Oznámení nepředvídatelné události/okolnosti na díle/stavbě: „II/610 Brandýs nad Labem - rekonstrukce křižovatky Pražská - Průmyslová a části komunikace v ulici Pražská“ s žádostí o vyjádření objednatele k dalšímu postupu.

Věc: Vyjádření AD (autorského dozoru) k ZBV – **dílčí změna: „Výměna materiálu pro zpětné zásypy výkopu pro potrubí uličních vpustí“**

Za technický dozor k předloženému **ZBV č. 28 SO 305a – Uliční vpusti-potrubí** konstatují:

Změnový list

VZOROVÝ ŘEZ ULOŽENÍ POTRUBÍ V RÝZE

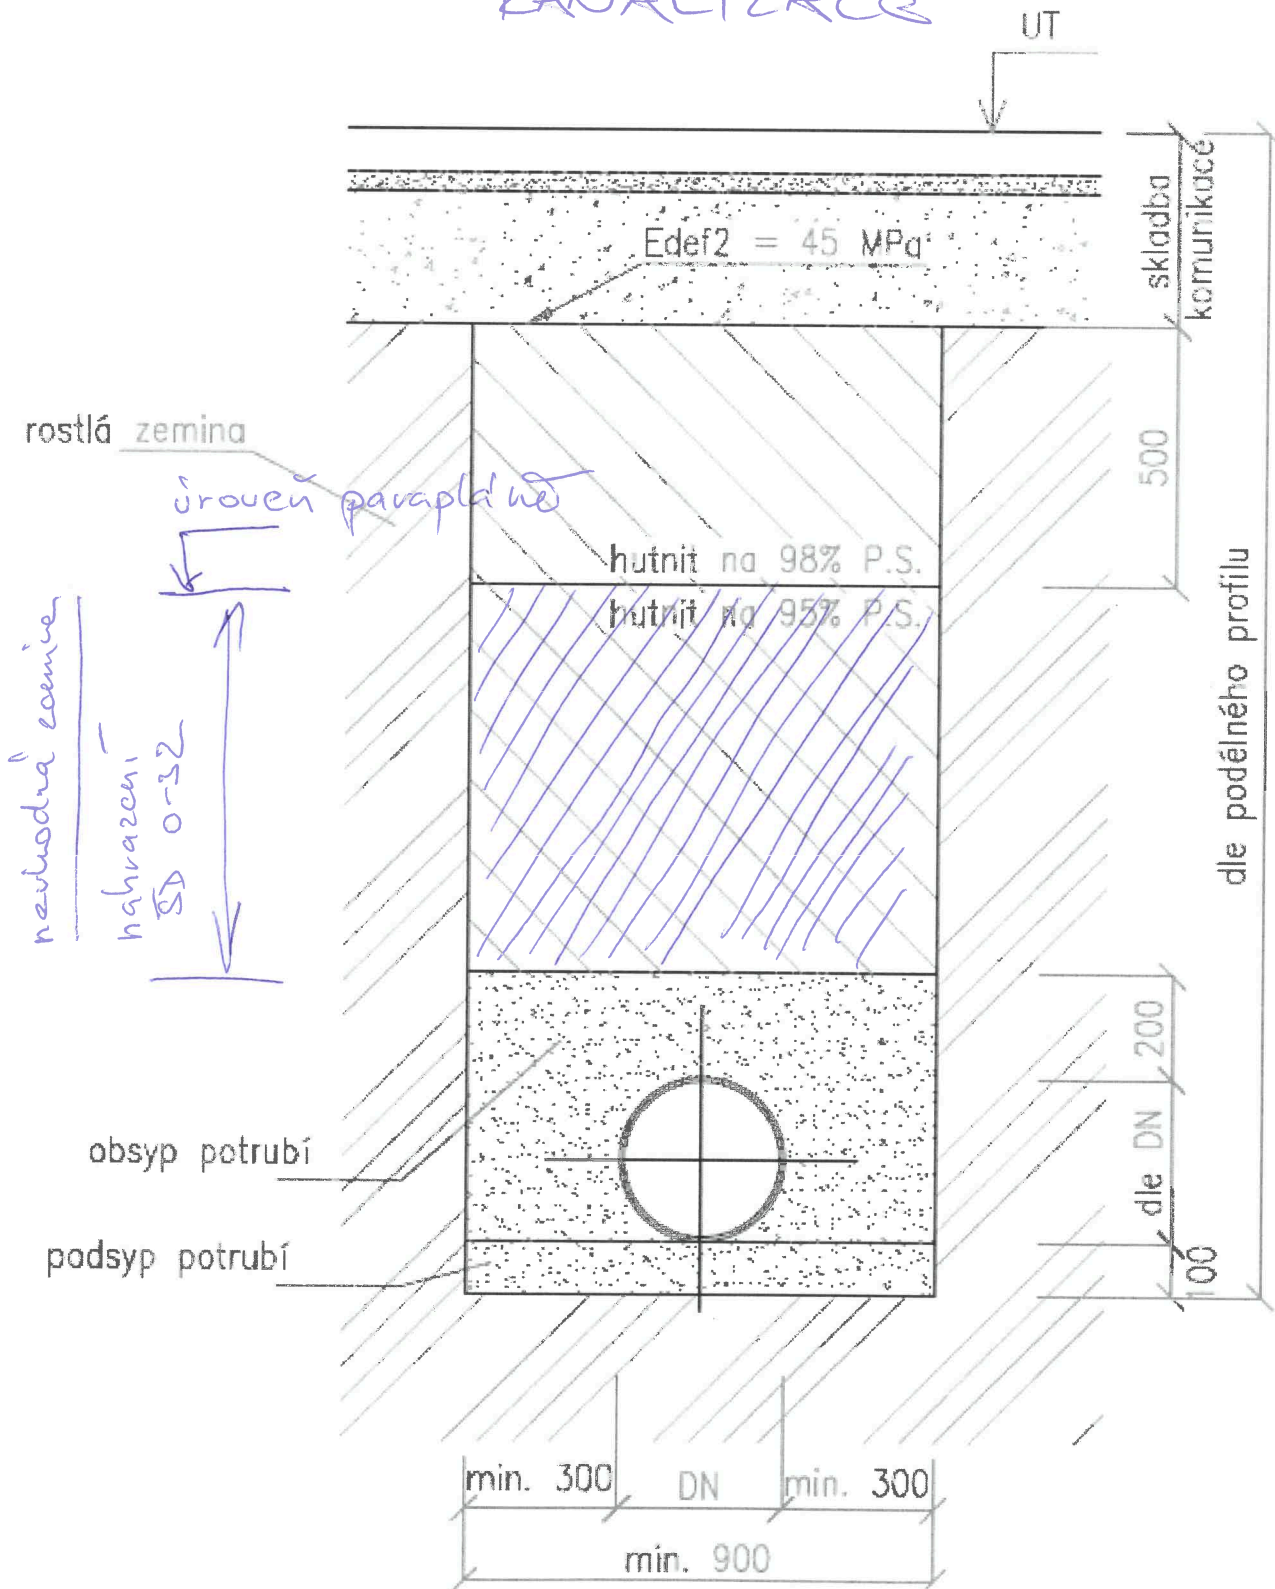
Brandýs nad Labem - Pražská Vyjádření geologa k použitelnosti zemin a rozpojených hornin do zpětných zásypů

V prvních týdnech prací v nejnižše položeném úseku mezi Tyršovou a Polní ulicí byly ve výkopech těženy křídové pískovce v nadloží s písky, přičemž výkopek měl charakter písku s úlomky pískovce, dle ČSN P 73 1005 „Inženýrskogeologický průzkum“ třída S3 S-F písek s příměsí jemnozrné zeminy, který je dle ČSN 73 6113 „Návrh a provádění zemního tělesa pozemních komunikací“ vhodný do násypu, a tím i do zpětného zásypu. Zeminy tohoto typu byly používány do zpětného zásypu v úseku mezi uvedenými kolmými ulicemi Tyršovou a Polní, tzn. mezi šachtami ŠB.1 až ŠB.5. Všechny zatěžovací zkoušky na zásypech, do kterých byly použity místní písky těžené z výkopu splnily požadavek na dosažení modulu deformace $E_{def,2}$ minimálně 45 MPa.

S postupem stavby směrem k jihu, se ve výše položených úsecích ve výkopech vyskytovaly jíly a jílovité břidlice, to znamená, že výkopek měl charakter jílu s úlomky břidlice, dle ČSN P 73 1005 třídy F6 CL jíl s nízkou plasticitou až F4 CS jíl písčítý. Zeminy tohoto typu jsou dle ČSN 73 6113 podmíněčně vhodné do násypu a tedy i do zpětného zásypu. Zatěžovacími zkouškami na této zemině nebylo možné dosáhnout požadované hodnoty modulu deformace, takže tyto jílovité zeminy a rozpojené horniny nebylo možné použít do zpětného zásypu, proto byly nahrazeny jinou vhodnější zeminou s vyrovnanější zrnitostní křivkou, v tomto případě kamenivem. Kamenivo bylo do zpětného zásypu použito v úseku od křížení s Polní ulicí ke křižovatce s Průmyslovou.
